環境部 書函(環評相關會議)

環境部環境影響評估審查委員會第 34 次會議紀錄

第一案 永和山水庫備援引水工程環境影響說明書

環境部環境影響評估審查委員會第 34 次會議
確認意見回覆情形對照表

圖 7.6-1 施工便道預計施作位置圖

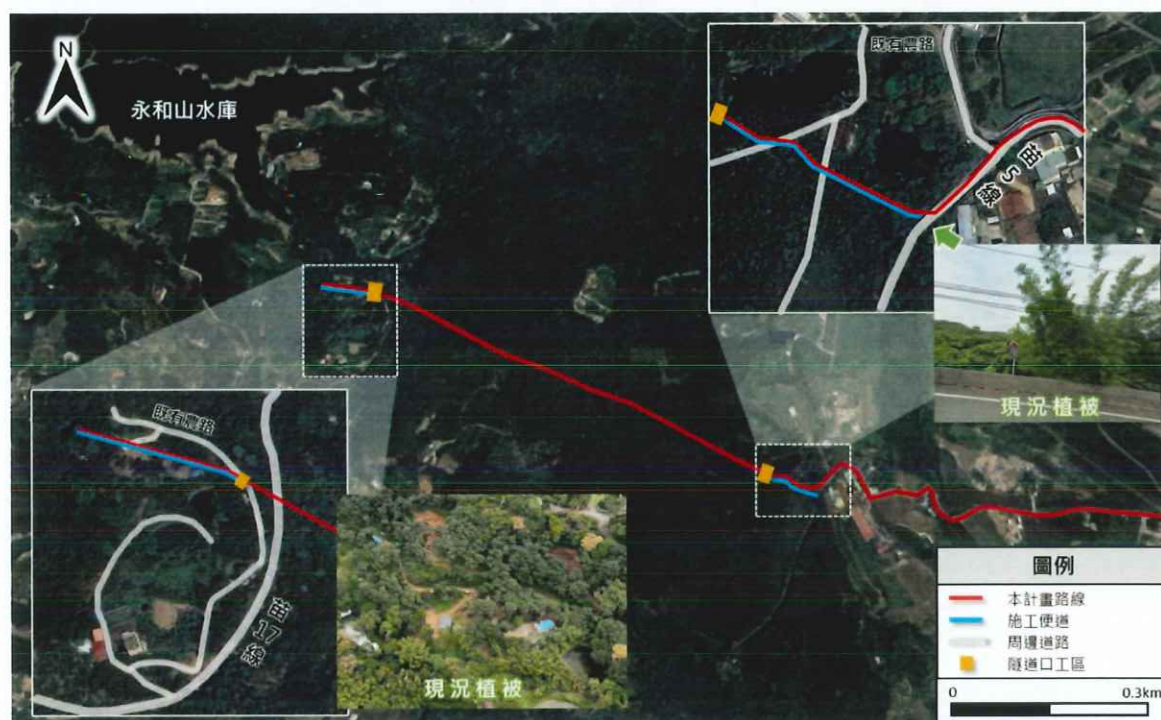
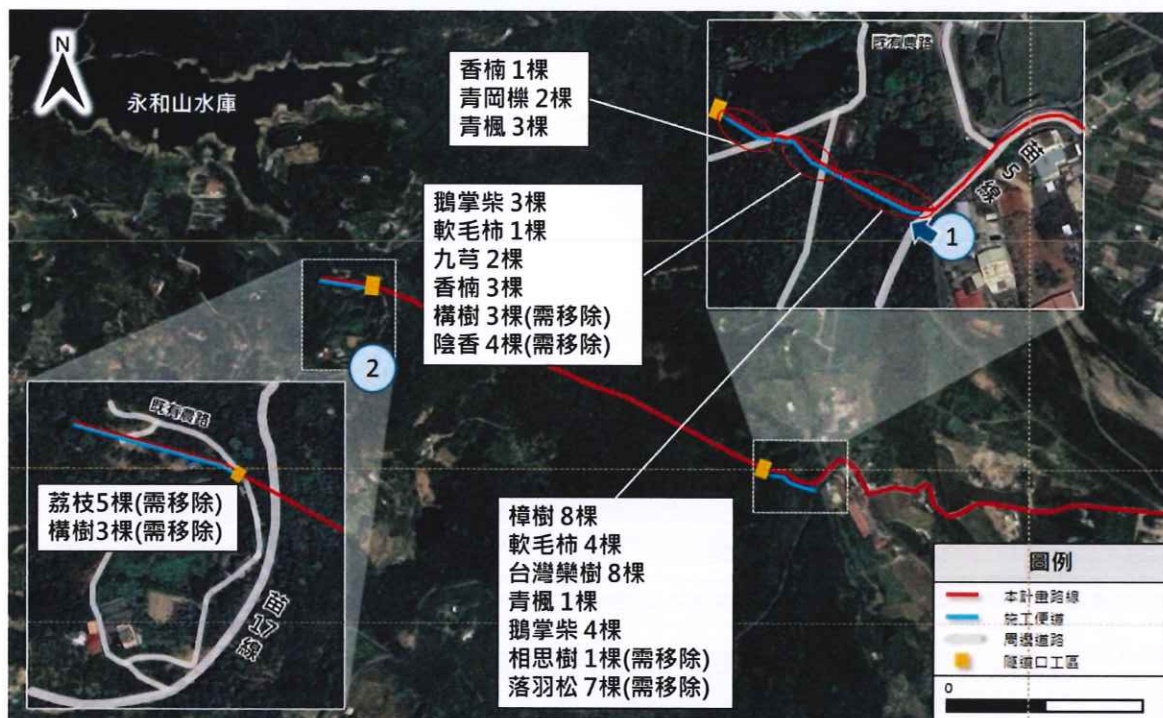
項次	審查意見	意見回覆及辦理情形說明	章節 頁次
一、邱委員祈榮			
(一)	請補充說明影響樹木樹種及數量，及多少樹木移除、多少樹木移植，及移補植計畫。	本計畫大多沿既有道路施作，僅隧道口兩處及周邊的施工便道會影響樹木，現況照片詳如附件一。惟因施工便道詳細設計尚未確認，先以路線左右各 5 公尺作為評估受影響區域。保留樹徑大於 10 公分的原生樹種(不包含雜木，如構樹、相思樹、血桐、山黃麻等)，經過現勘後，東側隧道口共有九芎 2 棵、臺灣欒樹 8 棵、青剛櫟 2 棵、青楓 4 棵、香楠 4 棵、軟毛柿 5 棵、樟樹 8 棵、鵝掌柴 7 棵等合計 40 棵需移植，相思樹 1 棵、落羽松 7 棵、構樹 3 棵、陰香 4 棵等等合計 15 棵需移除；西側無符合移植條件的樹木，僅需移除 5 棵荔枝及 3 棵構樹。 1. 本計畫需移植之樹木分別為九芎 2 棵、臺灣欒樹 8 棵、青剛櫟 2 棵、青楓 4 棵、香楠 4 棵、軟毛柿 5 棵、樟樹 8 棵、鵝掌柴 7 棵等合計 40 棵需移植。並會依照移植適期進行移植，各樹種移植適期：九芎 12 月~翌年 2 月、臺灣欒樹 10 月~翌年 1 月，青剛櫟 3~4 月、青楓 12 月~翌年 2 月、香楠 3~5 月、軟毛柿梅雨季(約 5~6 月)、樟樹 3~5 月、鵝掌柴 4~10 月，移植前將會對樹木進行斷根。 2. 環境監測計畫納入移補植計畫與存活率調查，當有樹木死亡，將以原生樹木補植，補植以樹徑小	附件一

項次	審查意見	意見回覆及辦理情形說明	章節 頁次
		於 10 cm 的苗木為主，優點為移植方便且存活率高。存活率調查於監測期間將每季進行一次調查，持續 3 年。存活率若未達 100%數量樹木，應以 1:1.2 比例於當年度予以補植。 3. 本計畫採分段施工，隧道段最後施工，其餘路段施工時將提早進行樹木移植。	
(二)	依圖 5.2-3 請補充說明既有道路與計畫路線關係。	本計畫新增備援引水路於東側沉砂池出口端開始沿縣道 124 乙線設置(約 5.8 公里)至台 3 線處轉往水防道路、既有道路及苗 5 鄉道(約 1.1 公里)後銜接至永和山水庫	附件二
(三)	本案衝擊與對照區域雖未發現石虎，但因本案位處石虎重要棲地範圍，請補充說明石虎保育因應作為。	感謝指導，本計畫施工期間針對石虎之保育措施，除承諾協助移除工區內發現之捕獸鉗、山豬吊等非法狩獵器具，並記錄發現位置，並將同步通報相關單位，若於工區外發現則直接通報相關單位協助處理。本工程上之生態保育作為尚包括：規劃施工時段避開動物活動時間、縮小工程量體、廢棄物管理、工區周圍設置圍籬、裝置警示燈、限制車速防止路殺、營造環境維護食源、設置石虎出沒警示立牌、協助通報安置流浪動物...等，並於監測計畫承諾動工前、施工中及營運期持續每季架設紅外線自動照相機，如發現石虎等保育類動物，將通告施工單位採行應變作為，營運期間妥善維護周邊植生及豐富食源，促使動物回遷，並沿縣道 124 乙線沿線設置警示立牌，降低路殺災害等，保育因應作為已補充修正，詳附件三。	附件三

附圖二-1 既有道路與計畫路線關係

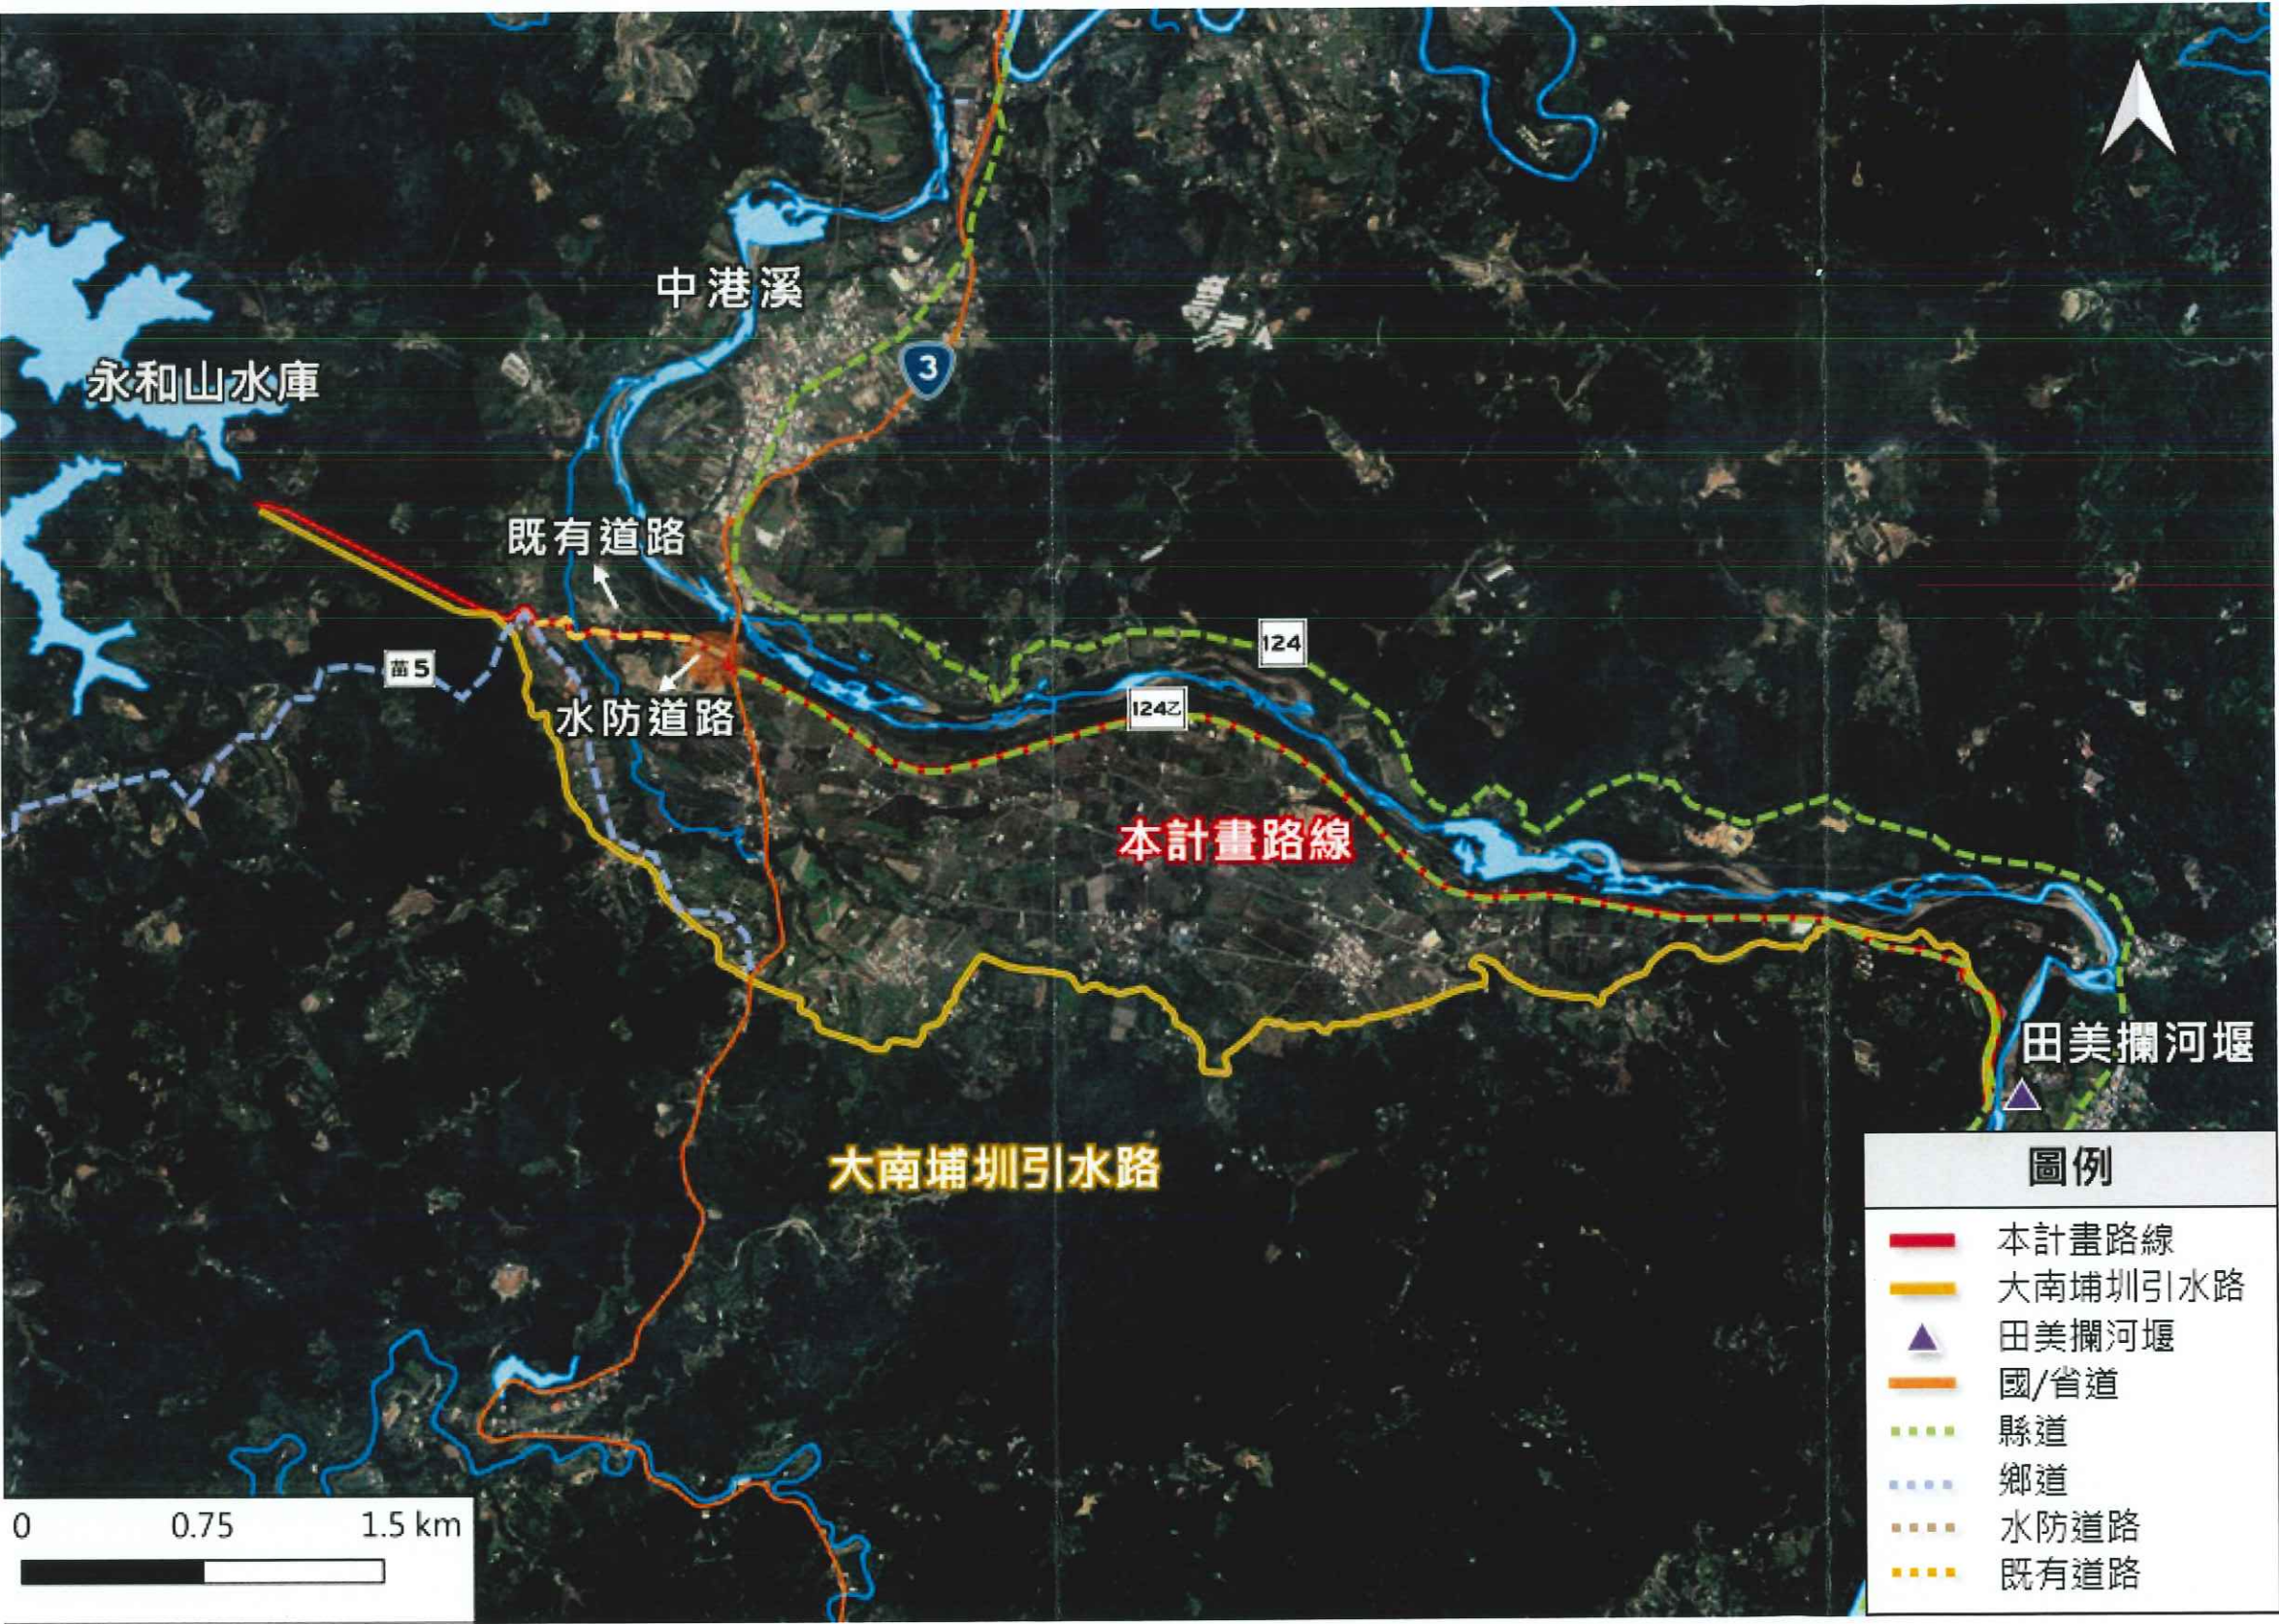
- (一) 請補充說明影響樹木樹種及數量，及多少樹木移除、移植及移補植計畫。
- (二) 依圖 5.2-3 請補充說明既有道路與計畫路線關係。
- (三) 本案衝擊與對照區域雖未發現石虎，但因本案位處石虎重要棲地範圍，請補充說明石虎保育因應作為。
- (四) 另穿山甲、藍腹鵲、臺灣畫眉、食蟹獐、臺灣山鷓鴣等均有拍攝到，請補充說明相關保育因應作為。

委員綜合意見：依圖5.2-3請補充說明既有道路與計畫路線關係

- 本計畫新增備援引水路於東側沉砂池出口端開始沿縣道124乙線設置(約5.8公里)至台3線處轉往水防道路、既有道路及苗5鄉道(約1.1公里)後銜接至永和山水庫

附圖十-1 紅外線自動相機規劃位置

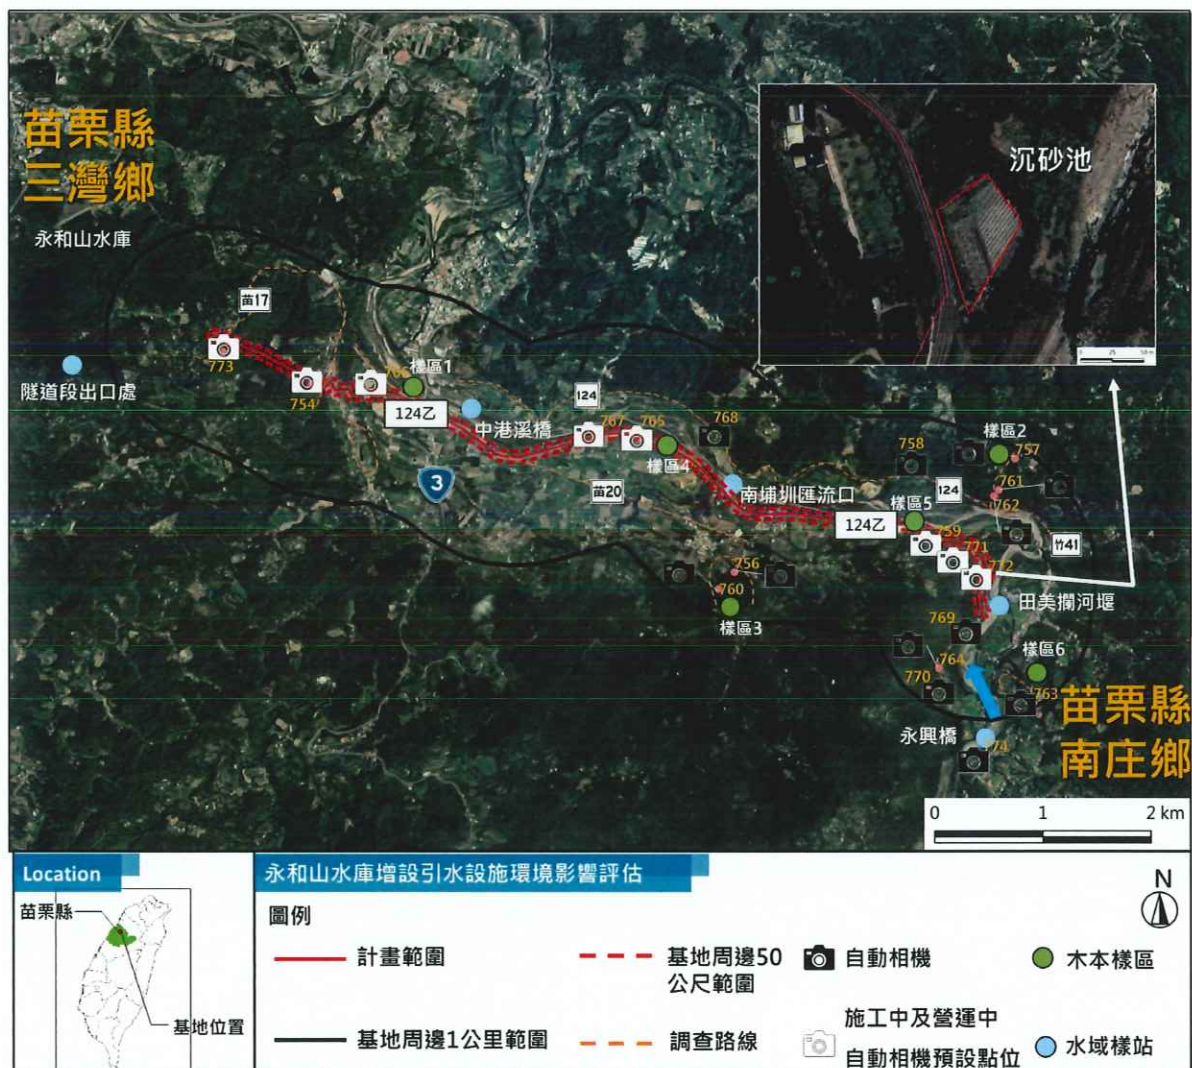
1. p.8-1空氣品質保護對策，本次修正稿中說明圍籬至少1.8公尺高，依據「營建工程空氣污染防制設施管理辦法」第6條及附表二各級防制區圍籬高度規範，請再確認。
2. p.3回覆辦理情形，施工其營運期架設照相機且每2周進行檢視，本案紅外線相機作業總時數為何，相關作業方式請納入監測計畫備註或說明；且營運監測計畫未有本項，請再確認。

紅外線自動相機每 2 週進行檢視並達每季有效拍攝時間 60 天以上之內容，相關說明建請列入監測計畫。

有效拍攝時間（工作時數）60 天是否為累計；此外營運期間為每季檢視，如屆時因故障或損壞等情節，就達 60 日監測量之可行性，請再確認檢討施工及營運期間相關設置規劃。

- (八) 開發單位代表回覆略以：「針對委員剛剛所提之成效監測建議，本次開發單位所提監測計畫已有納入石虎活動的監測措施，在施工期間，預計設置 20 組紅外線自動相機；而在營運期間，則將持續佈設 8 組紅外線相機。監測點位的分布，已納入本次補充資料的附件中。紅外線相機主要設置位於評估石虎較可能出沒的區域，例如次生林地帶，以及中港溪沿線與鄰近淺山地區的生態通道等處。希望透過這些佈點，能有效掌握當地野生動物的活動情形。雖然目前依據開發單位及鄰近區域過往的路殺資料與調查結果，於開發基地範圍內尚未發現石虎的確切分布紀錄，但因本區域屬於公告的石虎熱區，開發單位仍採取較為積極的保育策略，希望藉由監測作業，有機會觀察到石虎的存在與活動跡象。相關紅外線相機布設位置均有列在書面資料的附件第 10-3 頁及簡報中，請委員參閱。」
- (九) 邱委員祈榮詢問略以：「本次紅外線相機設置位置是否位於開發單位所提兩項經營措施（包括枝葉堆置與種植地瓜）範圍內？」
- (十) 開發單位表示略以：「本次紅外線相機布設位置均在前述經營措施範圍內。」
- (十一) 主席確認與會委員及其他機關無其他意見，宣布進行委員審議，決議如後述。
